**COMMISSION TECHNIQUE ET
PEDAGOGIQUE
CIRCULAIRE DE SÉCURITÉ N° 113**

OBJET : Inspection des attaches de suspentes A et commandes de freins

BULLETIN DE SERVICE

Sujet: Inspection des secours Tandem VTC-III (VR-360) Attache des Suspentes A et commandes de manoeuvre.

Positionnement correct des freins

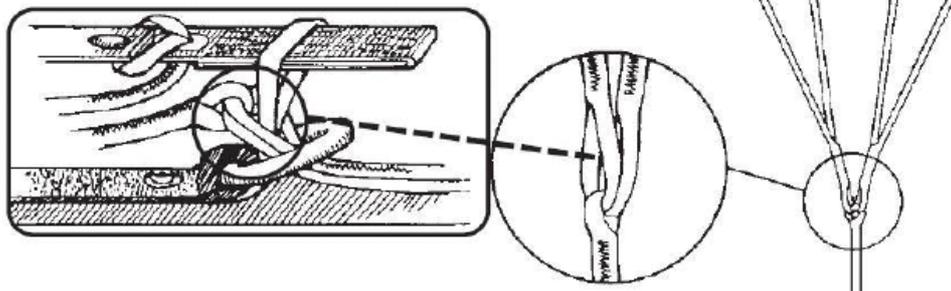
Quelques VR-360 ont été fabriquées avec la boucle inférieure de capture des commande de manoeuvre aussi longue que les boucles de pattes d'oies des commandes de manoeuvre supérieures.

Alors qu'il n'y a aucun impact quant à l'intégrité structurale, ou à la performance de la voile, cette situation offre la possibilité pour le loop de blocage de demi-freins situé sur l'élévateur d'être dérouté à travers la boucle inférieure de la commande de manoeuvre au lieu de son emplacement correct situé dans les boucles de patte d'oies des commandes de manoeuvre supérieure comme il est montré ci-dessous. Un positionnement incorrect des freins peut générer une rupture de suspentes ou un effort violent à l'ouverture.

1. Inspecter la boucle d'attache selon la procédure d'inspection décrite plus loin sous l'appellation Section 2, Inspection de la boucle.
2. Si l'une ou l'autre des commandes de manoeuvre n'est pas conforme à la configuration de la boucle, le parachute doit être mis en conformité par un réparateur agréé suivant les instructions fournies, avant de remettre l'équipement en service.

Figure 1 Inspection de la limite du galon de renfort de l'intercaisson

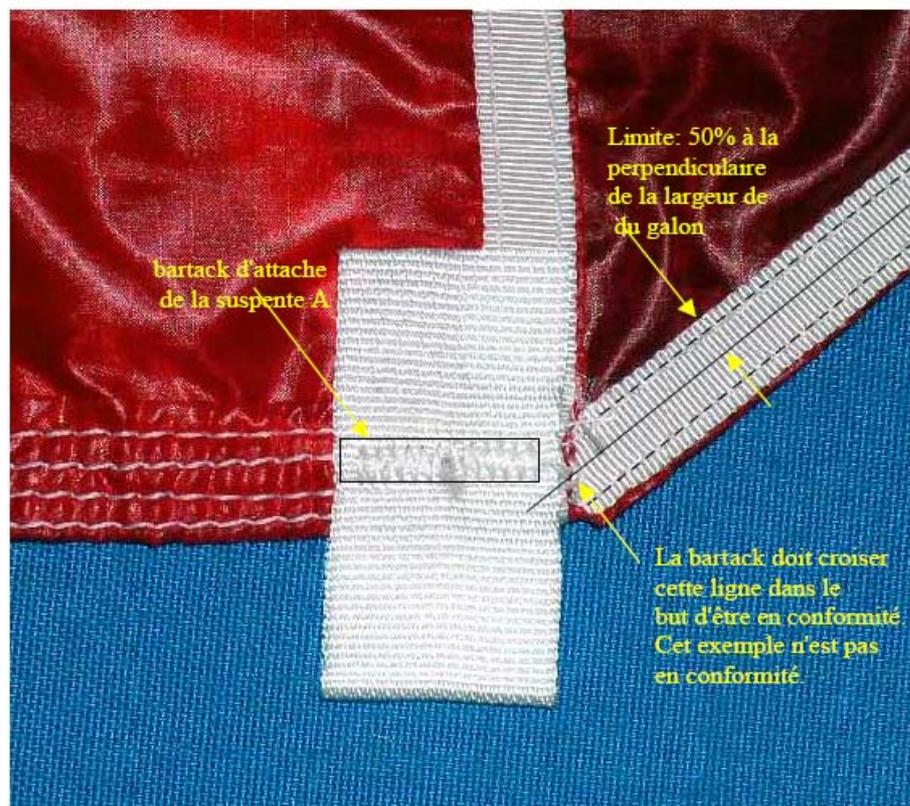
La bartack d'attache de la suspente A doit être cousue au moins à 50% en travers de la largeur du galon de renfort d'intercaisson.

- En utilisant une règle, trouvez la ligne centrale du galon de renfort sur l'intercaisson. Il est peut être marqué avec un crayon si nécessaire.
- En utilisant la règle, prolongez la ligne centrale du galon de renfort jusqu'à proximité du bar-tack.
- Observer l'emplacement de la bartack avec le positionnement de votre ligne centrale du galon.

Figure 2- Inspection du galon d'intrados

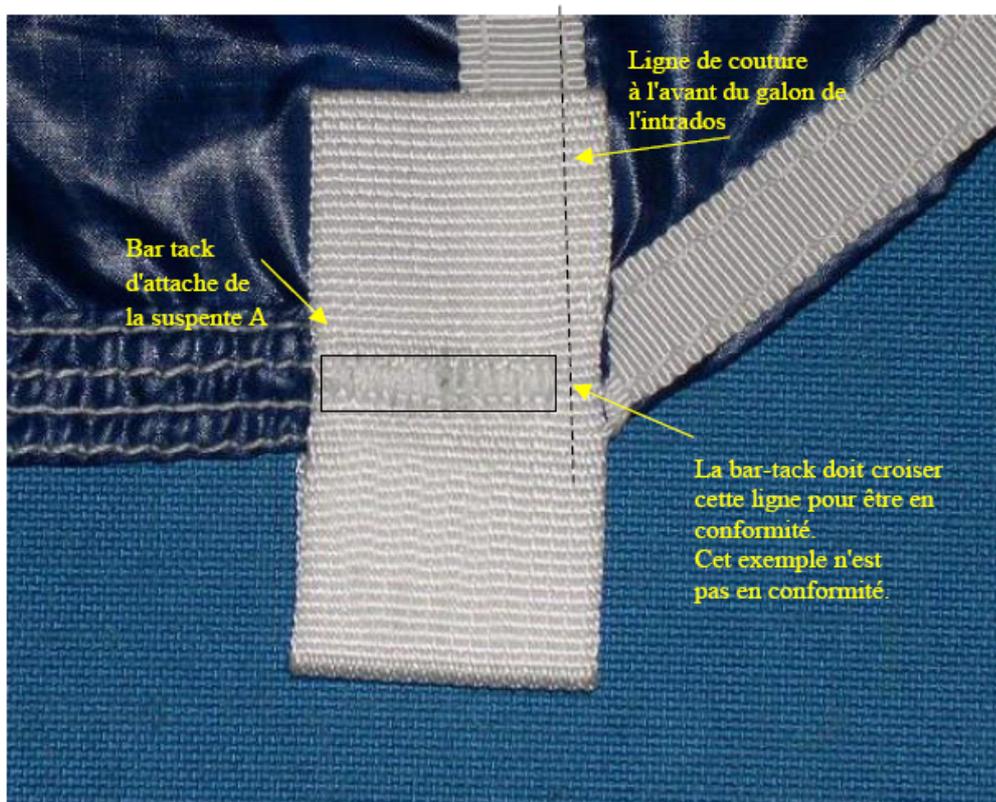
La couture bartack d'attache de suspente A doit se prolonger en avant de la ligne de couture la plus avancée sur toute la limite du galon de renfort de l'intrados. Inspectez les deux côtés.

- Localisez la ligne de couture en avant du galon de renfort de l'intrados.
- En utilisant un bord droit, prolongez la ligne de couture du galon à proximité de la bartack.
- Observez l'emplacement de la bartack avec la ligne de couture du galon. La bartack peut ou ne peut pas recouvrir la limite de l'attache de suspente, mais la bartack doit traverser la ligne de couture et doit traverser l'attache à ce niveau.

Figure 5 Boucle LST correcte

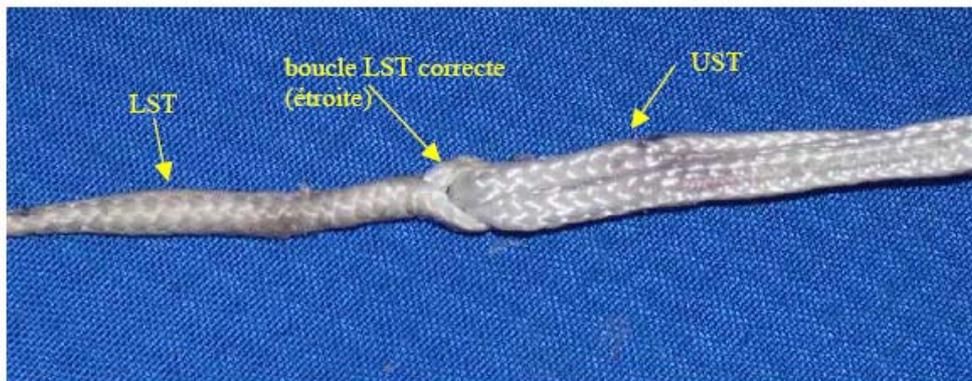
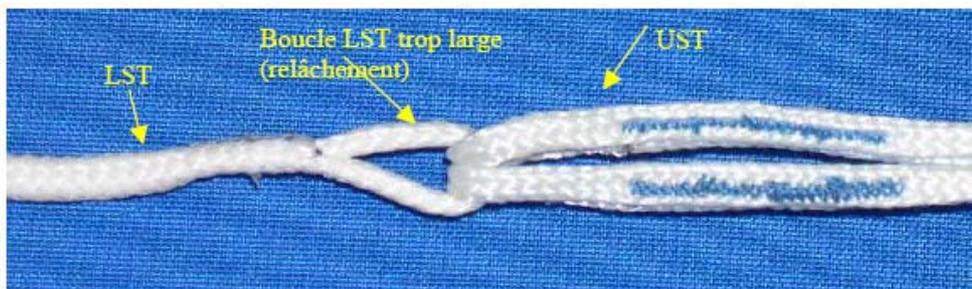
Vérifiez chacune des boucles de LST (bas de la commande de manoeuvre, la partie qui fait le tour des deux boucles des commandes supérieures de manoeuvre UST (upper steering line). Cette boucle doit être resserrée de telle manière qu'elle ne permette pas le passage du loop fixé sur l'élèvevateur destiné au blocage des demi-freins.

Utilisez les Figures 7 et 8, pour évaluer les boucles LST .

Figure 7 vue de haut : Ajustment de la boucle LST

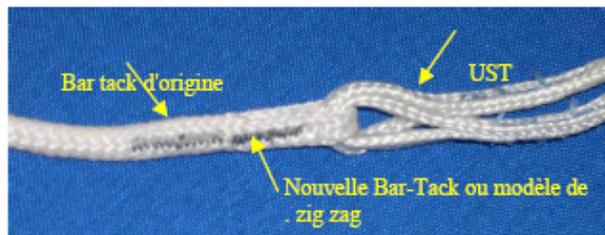
La boucle LST peut être réduite à un niveau acceptable en ajoutant un point de couture bar-tack ou zigzag pour réduire l'ouverture de la boucle. Les instructions suivantes donnent les indications pour réduire la boucle LST.

Le point de couture sera installé entre les brins de la boucle LST entre la bartack existante et les boucles autour des suspentes UST comme représenté dans la Figure 7. L'UST peut être laissée en place pendant que le travail se fait,

en prenant des précautions pour ne pas coudre à travers cette dernière partie.
